RELATÓRIO TÉCNICO REFERENTE À ANÁLISE DE PROJETO DE NOVA EDIFICAÇÃO E INTERVENÇÃO NOS GALPÕES DA FUNARTE, BENS PROTEGIDOS SITUADOS NA RUA JANUÁRIA, Nº 68 (LOTES 02A, 03A, 04, 05, 06, 007, 008, 009, 010, QUARTEIRÃO 003A, ZONA FISCAL 106), PERTENCENTE AO CONJUNTO URBANO PRAÇA RUI BARBOSA E ADJACÊNCIAS E ZONA CULTURAL PRAÇA DA ESTAÇÃO.

Vista externa dos galpões 05 e 06. Fonte: Memorial Descritivo

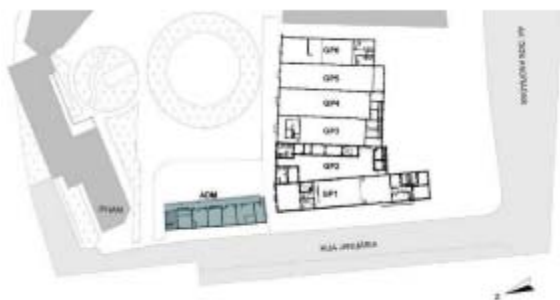
Nos Galpões 01 e 06, manter a cobertura em telhas cerâmicas francesas.

No Galpão 05, o fechamento dos vãos entre os pilares deve ser realizado em *drywall*, facilitando sua reversibilidade.
